Van: 5.1.2.e <5.1.2.e@sodm.nl>
Verzonden: vrijdag 1 september 2023 18:04
Aan: 5.1.2.e <5.1.2.e@sodm.nl>; 5.1.2.e <5.1.2.e@sodm.nl>
CC: 5.1.2.e <5.1.2.e@sodm.nl>; 5.1.2.e <5.1.2.e@sodm.nl>
Onderwerp: Aankomend gesprek met Nedmag - achtergrond informatie en mijn eerste beoordeling

Na een recent kwartaal overleg hebben wij aangegeven dat wij graag even op schrift hadden wat het plan is voor de naverzadiging van de pekels uit VE-5, en dat het kwartaal meet- en regel protocol daar niet de juiste plek voor is. Daarom heeft Nedmag op 15 augustus een brief gestuurd (aangehangen: "Herinjectie van pekels uit Nedmag's nieuwe cavernes VE-5 en -7").

Figure 19 - The Veendam cluster (Dienst ICT Uitvoering website).

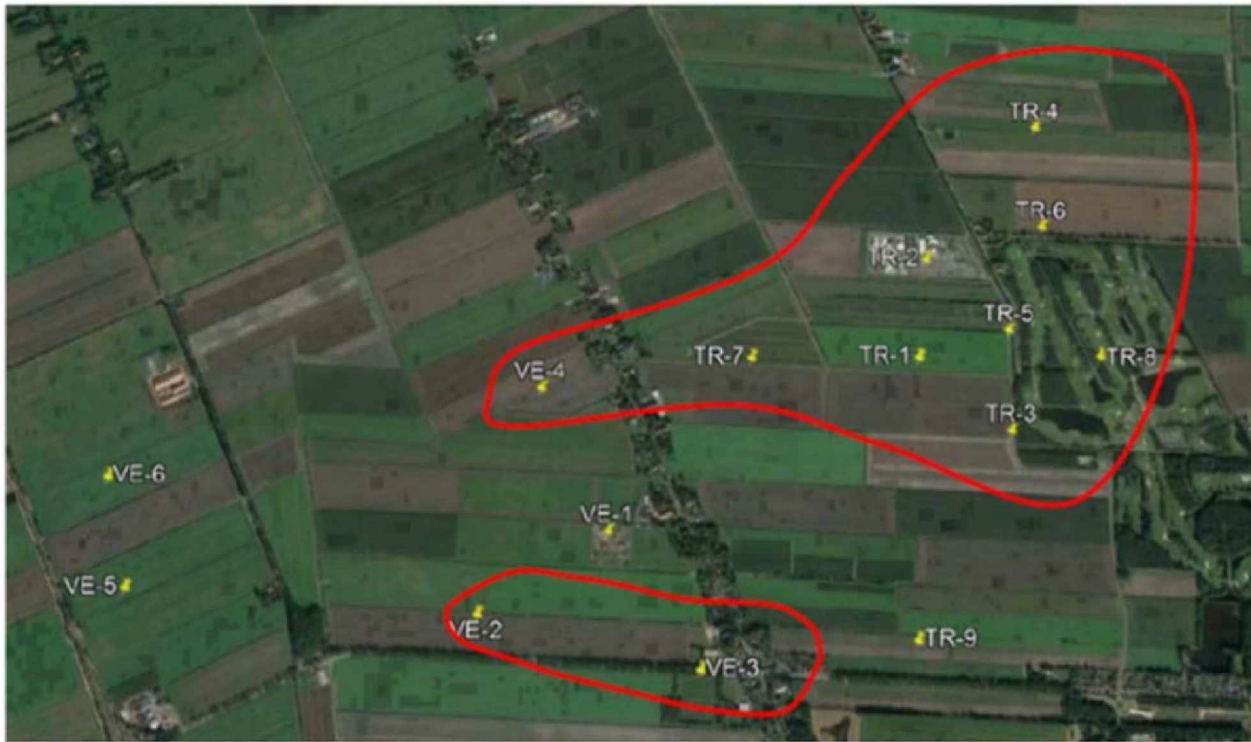
(figuur uit het KEM-17 rapport VOOR de daadwerkelijk aanleg van putten VE-5 en VE-7)

Op dit moment worden caveerne TR-9 en VE-3/VE-2 en de cluster enkel afgelaten; er vindt geen actieve winning plaats.

De recent aangelegde put VE-5 bevat "slechte" kwaliteit (i.e. lage concentratie $MgCl_2$), en moet naverzadigd worden tot het moment dat (als dat ooit komt) de concentraties "goed" zijn.

Het andere vereiste is dat het *veilig* is. In de brief staat dat ze willen injecteren in VE-4. Dit is de clusterput die het verst weg is van het centrum van de bodemdalingskom (en dus zal het effect waarschijnlijk/misschien kleiner zijn), en ook het verst weg van de scheur. Dus dat is gunstig. Verder geven ze mitigaties op om de druk in de cluster niet te hoog te laten oplopen (extra aflaten) en monitoring, namelijk de druk in de wellheads. TR-7 is bijvoorbeeld een monitoringput, maar ook verder weg om geen drukschommelingen in de cluster te krijgen. Volgens Nedmag is het effect van naverzadiging op de bodemdaling "enkele mm's" maar ik heb nog niet de tijd echt de tijd gehad hierin te duiken.

- Is naverzadiging in TR-9 of VE-3 dan echt net zo erg als naverzadiging in de cluster? Naast het risico op aaneengroeien, is het risico van scheuropening kleiner in deze cavernes. Daar staat tegenover dat voor TR-9 er mogelijk meer effect zal zijn op de bodemdaling omdat TR-9 dicht bij het centrum van de bodemdalingssom ligt. VE-3 ligt ongeveer net zo ver als VE-4 van het centrum van de som.
